Decreto Dirigenziale n. 1 del 12/02/2018

Dipartimento 50 - GIUNTA REGIONALE DELLA CAMPANIA

PROVVEDIMENTO DI VALUTAZIONE DI IMPATTO AMBIENTALE INTEGRATA CON LA VALUTAZIONE DI INCIDENZA RELATIVO AL "PROGETTO DI AMMODERNAMENTO DELL'OPIFICIO INDUSTRIALE DELLE FONDERIE PISANO UBICATO IN LOC. FRATTE NEL COMUNE DI SALERNO" PROPOSTO DA FONDERIE PISANO & C. S.P.A. - CUP 7931.

ALLEGATO 1 – CUP 7931 - Istanza di VIA-VI coordinata con l’AIA per il “Progetto di ammodernamento dell’opificio industriale delle Fonderie Pisano ubicato in loc Fratte comune di Salerno”. Determinazioni della Commissione VIA – VI – VAS nella seduta del 12/12/2017

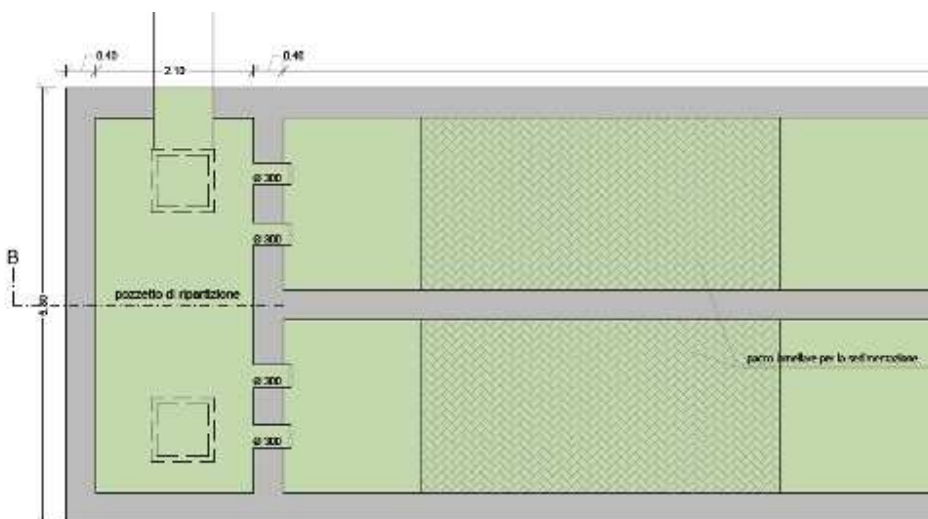
Con riferimento alle controdeduzioni sulla necessità posta dalla Commissione VIA di verificare idraulicamente l'impianto di drenaggio del piazzale (già oggetto di richiesta di integrazione della UOD Valutazioni Ambientali), si precisa che nulla si è eccepito sulla verifica che è stata svolta per lo scatolare finale e la tubazione di alimentazione dell'impianto di progetto. Ma la medesima verifica, per le portate di pioggia quinquennali, doveva essere effettuata sul resto dell'impianto di drenaggio a monte per dimostrare, così, ingegneristicamente, l'ipotesi di efficienza dell'attuale rete di scolo. Non è sufficiente, né tecnicamente accettabile, la dichiarazione che da oltre 60 anni il piazzale non si sia mai allagato.

Lo svolgimento di un monitoraggio - come proposto dalle Fonderie Pisano nelle controdeduzioni - poteva essere prescritto qualora - valutate idonee le caratteristiche dell'impianto a farsi - fosse stato rilasciato parere favorevole al progetto. Il monitoraggio sarebbe stato utile sia per validare le ipotesi progettuali, sia per verificare se ulteriori fenomeni accidentali di contaminazione dell'area prospiciente l'impianto industriale fossero da addebitare alle Fonderie Pisano. Le prescrizioni, in ogni caso, non possono prevedere una diversa progettazione dell'impianto, soprattutto quando non si ha contezza dei dati rilevati sul campo, anche perché in questo modo il progetto sarebbe sottratto alla fase di consultazione pubblica prevista per la VIA.
